**Sujet :** [INTERNET] observations concernant le parc « Parc éolien des Rieux »

**Objet :** observations concernant le parc « Parc éolien des Rieux »  
à l'attention de Monsieur Rémy COUCHON, commissaire enquêteur

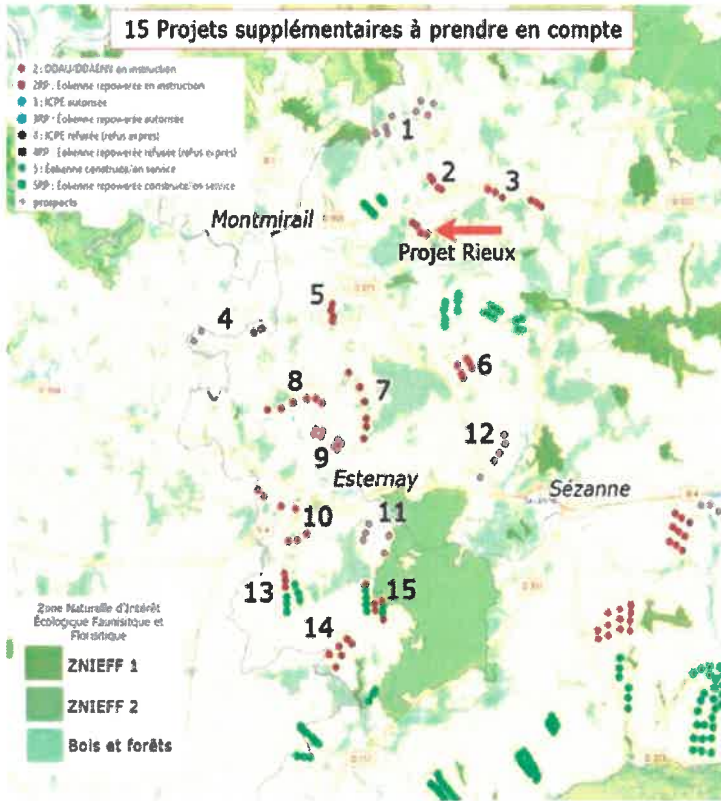
**1 Saturation de la région.** S'agissant de la densité des parcs éoliens dans la vallée du petit Morin, ce nouveau projet vient s'ajouter au nombre de parcs existants et en projet dans la région du Sud Est Marnais déjà totalement saturée le montre la carte ci-dessous :

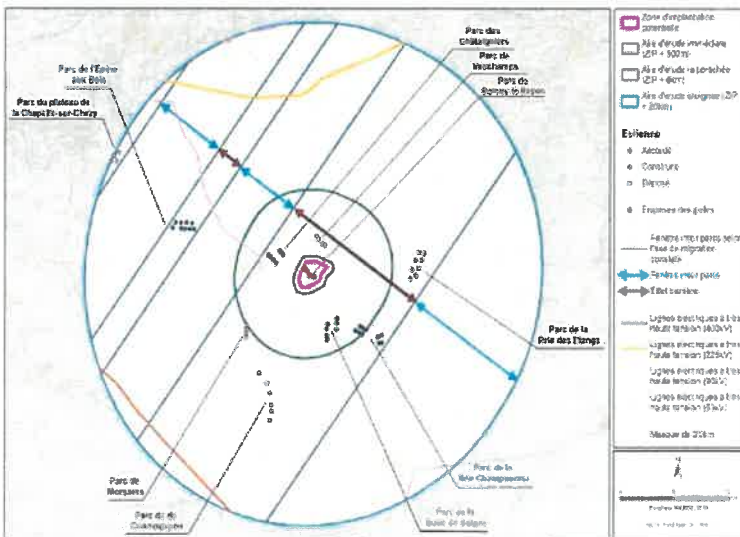
**2 Non respect de la réglementation :** solution de substitution raisonnable et éloignement des espaces boisés  
 La liberté prise par le pétitionnaire sur les 2 points ci-dessous, fait l'objet d'avis très clairs de l'autorité environnementale, avis qui n'ont absolument pas été pris en compte par le promoteur

La réglementation concernant l'orientation du projet perpendiculaire aux couloir de migration de l'avifaune n'est pas respectée comme le montre le schéma ci-dessous :

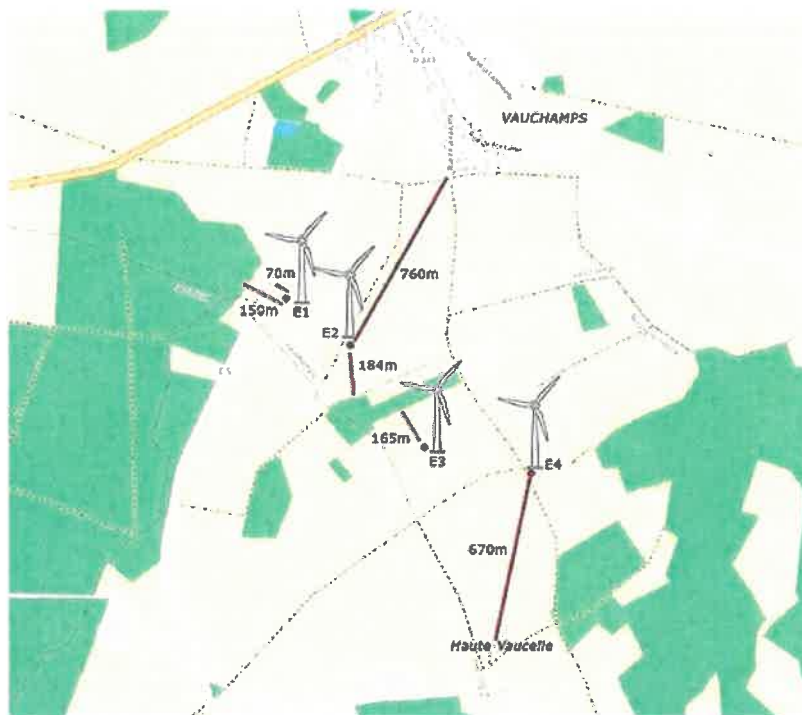
**L'Ae recommande principalement au pétitionnaire de :**  
 compléter le dossier par une solution de substitution raisonnable qui permette d'éviter les deux couloirs migratoires secondaires pour les oiseaux, perpendiculairement à l'axe des vols migratoires,

et de respecter l'éloignement de 200 m en bout de pale des lisières et l'implantation des machines

Non respecté :
